大型、中型トラックの原動機のリコールについて

リコール届出番号2246

平成21年1月27日、日産ディーゼル工業株式会社は下記のリコールを国土交通大臣に届け出しました。

改善箇所説明図

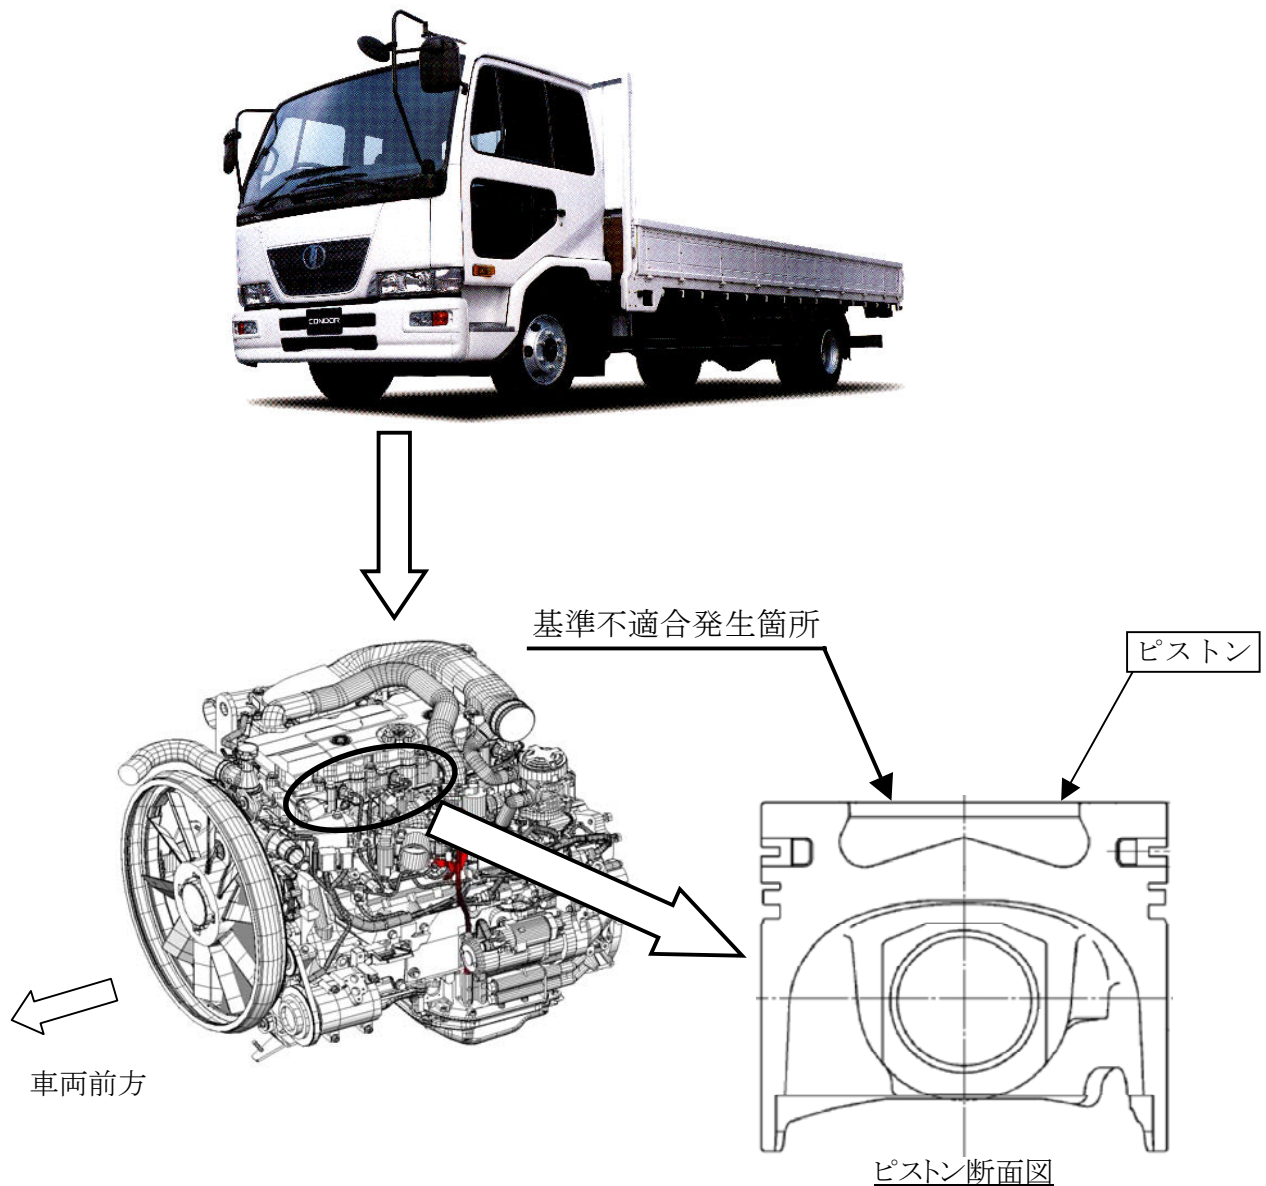
原動機のピストンにおいて、製造工程が不適切なため、ピストン内部に剥離が生じ亀裂が進展するものがある。そのため、そのまま使用を続けると、最悪の場合、エンジンが破損し、走行不能となるおそれがある。

全車両、原動機を点検し、ピストンが損傷しているものは対策品と交換する。

識別：シリンダーヘッドカバー後端右側に黄色のペイントを塗布する。
